## Novi vijak - kolotur za napinjanje 531 0278 30

**Model:** Transporter T4

**LuK-AS-br.:** 531 0278 30

Izdano 12.2007  
**INA 0016**

Slika 1: 531 0278 30

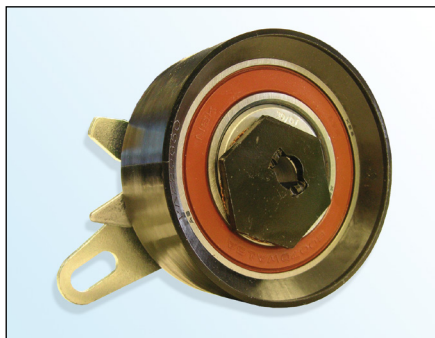
U okviru kontinuiranog tehničkog razvoja proizvoda LuK-AS isporučuje zajedno s kolotutom za napinjanje **531 0278 30** i novi vijak (**slika 3**).

- Vijak s pljosnatom glavom Torx
- Glava vijka **Ø 18,5 mm**
- Klasa čvrstoće **10.9**
- Element za osiguranje vijka na navoju
- Povećana sposobnost samostezanja

LuK-AS preporučuje zamijeniti postojeći vijak (**slika 2**) novo isporučenim vijkom.

**Zatezni moment:** 20 ± 1,5 Nm
